San Luis Potosí, S.L.P.; a 30 de enero del 2019

**INFORME DE COMISION**

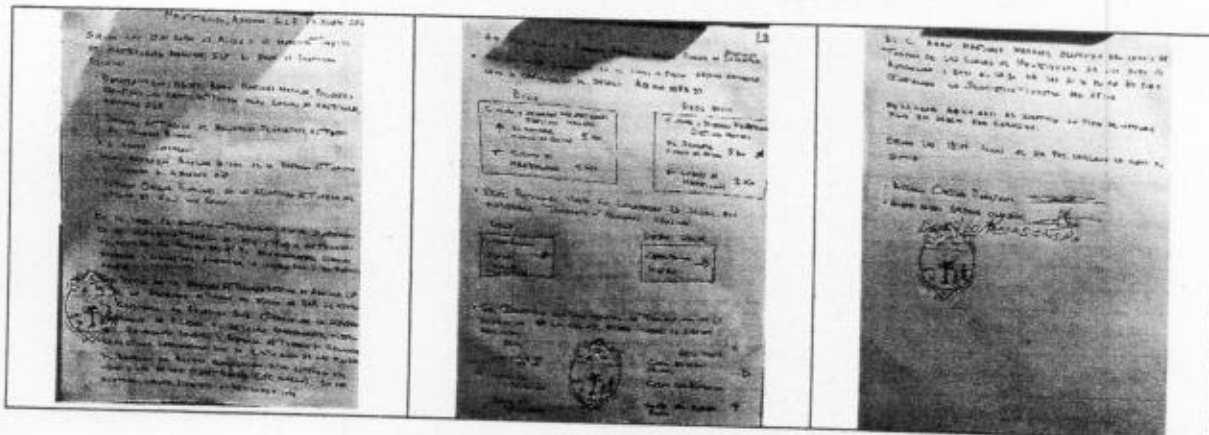
- En Cabecera Municipal de Aquismón se realizó recorrido de revisión de la instalación de la señalética vial de acuerdo al catálogo correspondiente.
  - Después del recorrido de cabecera Municipal se sugiere sea considerado anexar una charola en las señaléticas VSG V02 01 y VSG V01 01 conduciendo al mercado Artesanal La Mora.

- La señalética del entronque Tamapatz - Tambaque - Aquismón, debe retirarse hasta ser corregida para quitar que se señale conducir hacia la derecha a las Cuevas de Mantetzulel (ya fue solicitado y ejecutado el retiro).

- Durante el recorrido se identificaron sugerencias de mejora de funcionalidad en:
    - La señal (cercana al portal de acceso) AQ CM 10PA 33 deberá precisarse aún más la fecha conductiva a El Aguacate - Cueva de las Quilas

- En la señal AQ CM 08 A 25 deberá precisarse aún más las fechas conductivas a las diversas cuevas de Mantetzulel.
    - La señal AQ CM 07 11 deberá retirarse el pic que anuncia natación.

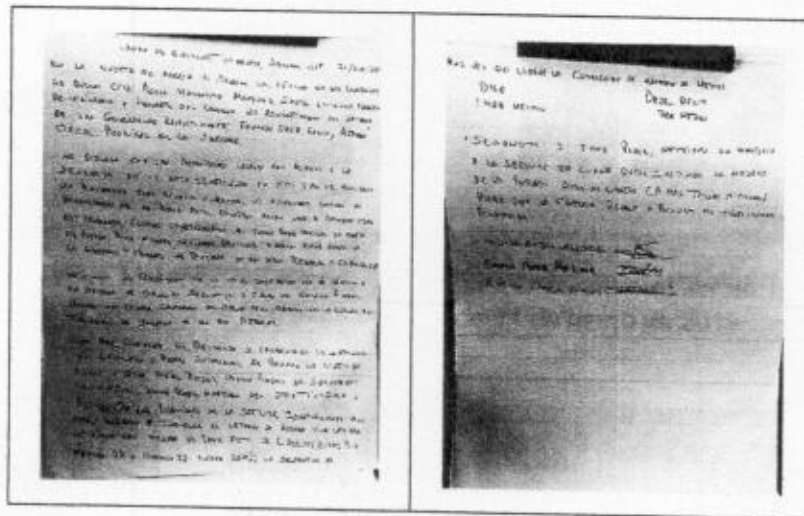
- Se realizó recorrido de verificación contra catálogo de señalética y sitios autorizados para su instalación.
- Al finalizar el recorrido se sostuvo reunión entre Miguel y Horacio Ambriz de Soluciones Señaléticas, Emma Pérez Martínez del Sitio Turístico y Alfredo Ortega Rodríguez de la SECTURE, identificando que están pendientes de instalar:

- Letrero de acceso al sitio una vez que llegue la adaptaciones de pictos y que se haya puesto la madera de la parte alta de la caseta.
  - La Señalética AQ ST 08 16, a la que se debe corregir el número de metros, Dice: 1400 m, Debe Decir: 700 m
